FYLGISKJAL 2

Athugasemdir og ábendingar

Efni: Deiliskipulag Suðurlandsvegur Geitháls – Lækjarbotnar

Efni: Tvöföldun Suðurlandsvegar frá Hólmsá að Lögbergsbrekku.

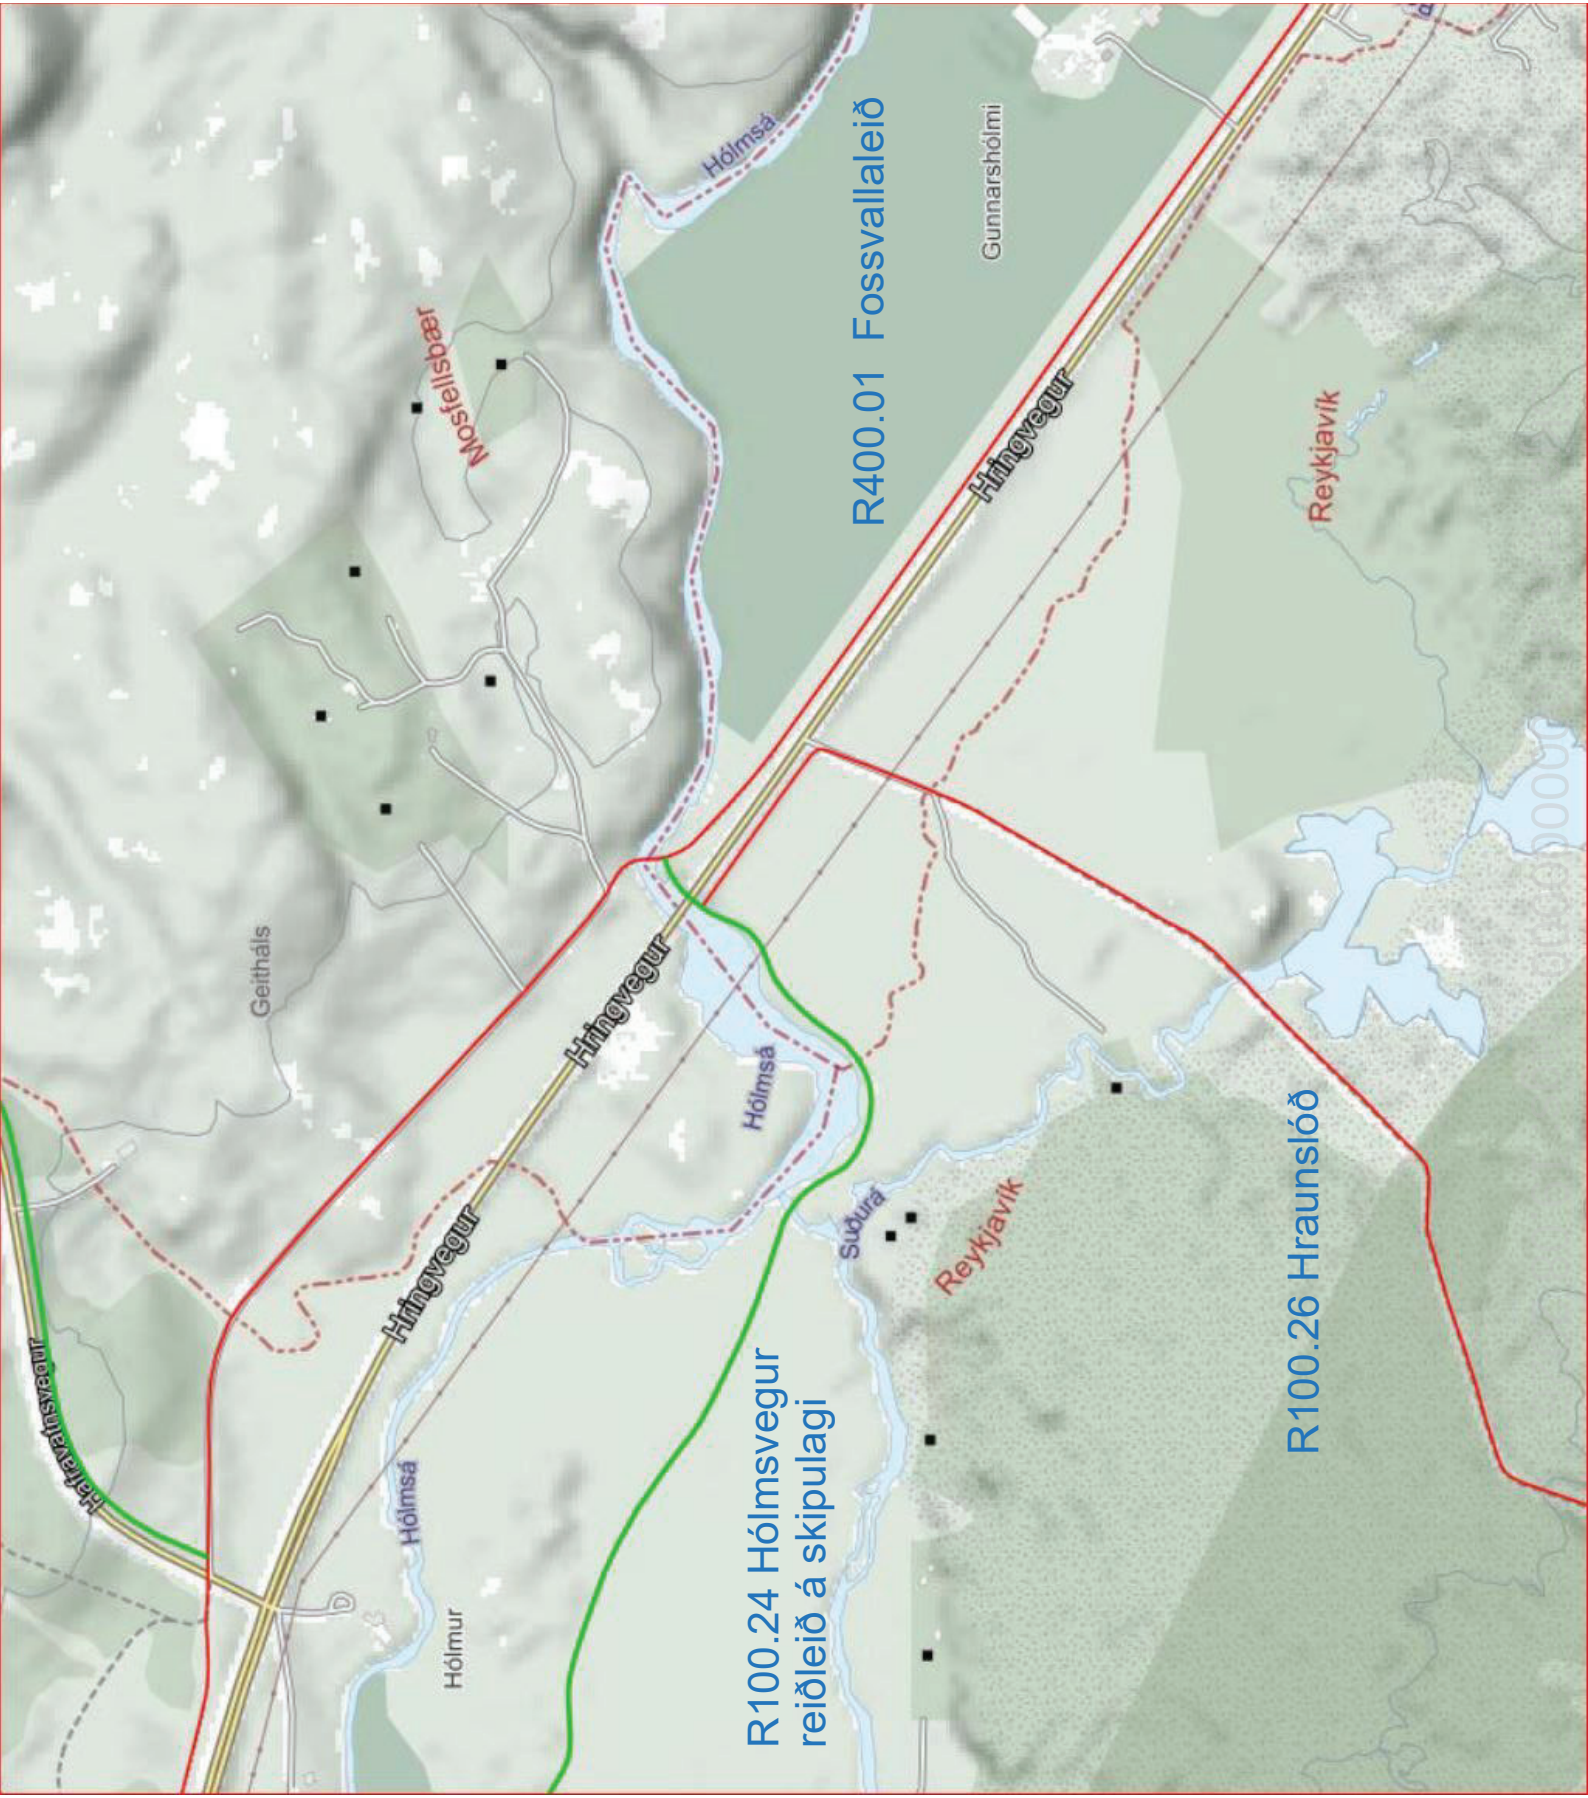
Tengingu vantar fyrir reiðleiðir R100.26 frá Hraunslóð að væntanlegri reiðleið R100.24 Hólmsvegur yfir á reiðleið R400.01 Fossvallaleið norðan við Suðurlandsveg.

Undirritaður gerði árið 2010 tillögu að tengingu reiðleiða undir brúna á Hólmsá, tillagan var þá kynnt Vegagerðinni. Þessi tillaga á alveg eins við í dag í tengslum við breikkun Suðurlandsvegar.

HEITI TEKNI HEIDMÖRK-HÓLMÓSA
TILLAGA ÁÐ TENGGINGU REIDLEIÐA

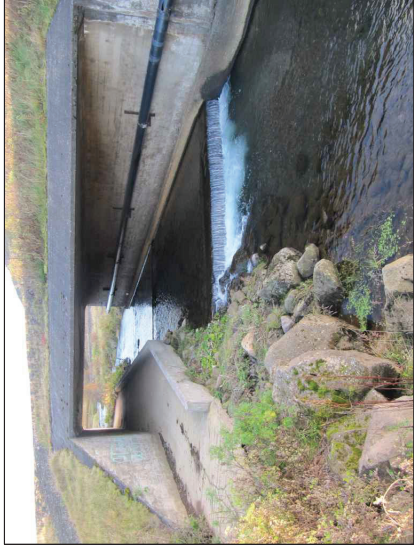
TIL VINDMUNAR REIDGÖNG UNDR SUBURLANDSVEIG NEDAN F JÁRBORGAR.
STÆRÐ Á REIDGÖNGUM BREIDD 5.8 m, HÆÐ 4.3 m
SANKVÆMT REIDVEGABOK VR OG LH SKAL RYMI Í REIDGÖNGUM VERA MINNST BREIDD 3.0 m OG HÆÐ 3.0 m.

TIL VINDMUNAR REIDBRÚ YFIR HÓLMÓSA NEDAN F JÁRBORGAR.
STÆRÐ Á REIDBRÚ, BREIDD 2.60 m, LÖNGD 11.0 m

TIL VINDMUNAR VEGBRÚ YFIR SUBÚRA Á ÞINGVALLAVEGI, HÖRFT TIL SUBÚRS.
REIDGATA UNDR BRÚ, BREIDD 2.65m, HÆÐ UNDR BRÚARGÖLF 2.57 m, HÆÐ Á KANT 0.4 m.

VEGBRÚ YFIR HÓLMÓSA, HÖRFT TIL SUBÚRS. REIDGATA YRÐ UNDR BRUNNI YB EYSTRI STÓPUL BRÚARNNAR.
MÆLD HÆÐ 11.0m FRÁ VATNSBORÐI UPP UNDR BRÚARGÖLF 3.0 m, SEP GEUFUR VATNSHÆÐ Í ÁNNI 1.30 m.
SANKVÆMT REINSLIMINGUM Í HÓLMÓSA ER MÆDALREINSLI 2.15 m³/sek SEP GEUFUR VATNSHÆÐ 1.42 m.
LAGT TIL ÁÐ REIDGATA VERÐI SETT Í HÆÐ 1.60 m, ÞAÐ GEUFUR HÆÐ UNDR BRÚARGÖLF 2.70 m.

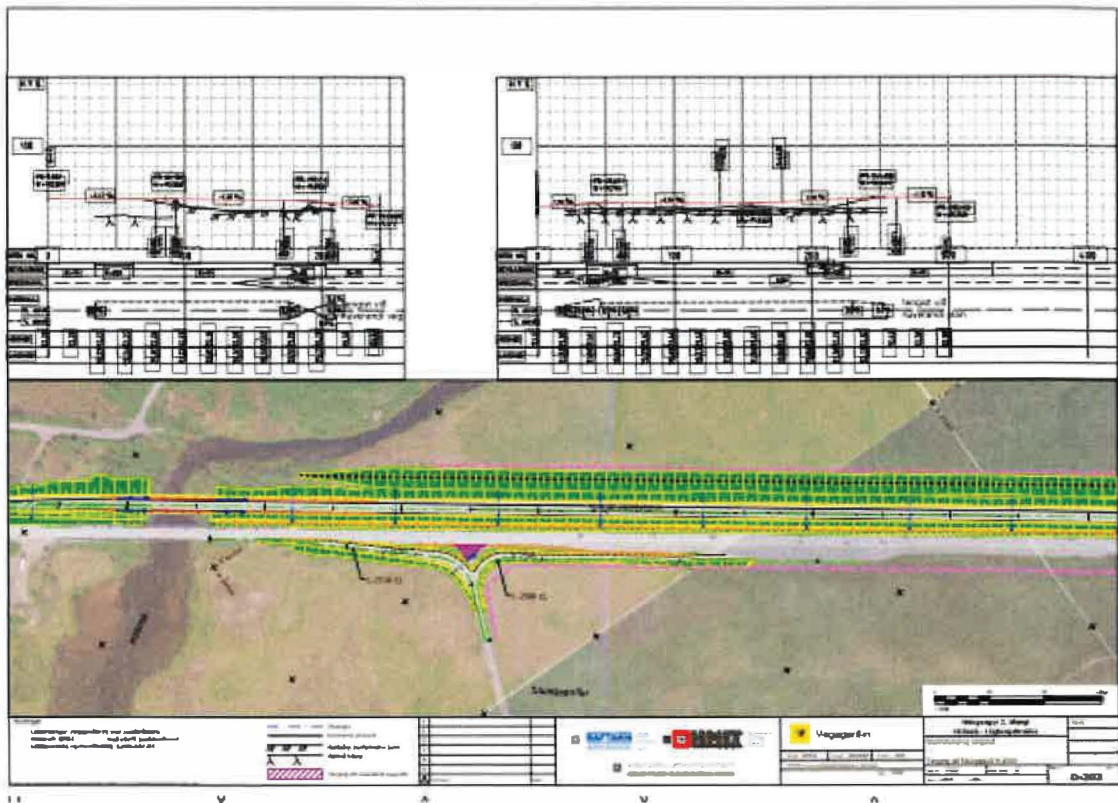
Fyrir mistök fór röng teikning sem sýnir teningar við viktunarplanið með á kynningarfundinn. Meðfylgjandi er rétt teikning sem sýnir hvernig tengingarnar eru hugsaðar. Báðar tengingarnar eru innan deiliskipulagsmarka.

meðfylgjandi) þá er gert ráð fyrir nýjum vegtengingum semfer annars vegar inn á Oddfellow blettinn og inn á Hraunslóðann og hins vegar inn á suðurtún Gunnarshólma, fram hjá vigtunarplaninu og aftur inn á Suðurlandsveginn. Eins og ég benti á í gær þá virðist ekki vera gert ráð fyrir þessum tengingum í deiliskipulags áformunum. Hvað þýðingu hefur þetta? Munið þið breyta deiliskipulaginu, ef það er almennt hægt, eða rúmast vegurinn innan núverandi tillögu. Ef hann gerir það þá er spurningin hvort það sé alveg á hreinu að vegurinn liggi innan veghelgunarsvæðisins. Vinsamlegast framvísið návæmum teikningum og upplýsingum um hvernig þið sjáið þetta fyrir ykkur.
